CITROËN XM

5 Nr XM 330-00/1a

VÄXELLÅDA

- ÄNDRING AV MANUELL
VÄXELLÅDA TYP BE3

Ny utväxling på 2:an

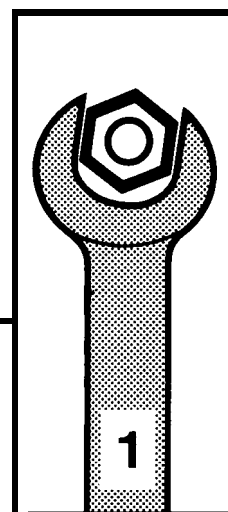
Ny utväxling på 2:an med liten kuggmodul **23/43** (i stället för **20/37**).

- av en ny primäraxel
- av ett nytt sekundärdrev på 2:an
- märkningar av olika komponenter

Vid **åtgärd på** växellådan kan växellådor av tidigare tillverkning förses med den nya utväxlingen **på 2:an 23/43**.

Blandning av primäraxlar och sekundärdrev av äldre och nyare typ far absolut inte göras.
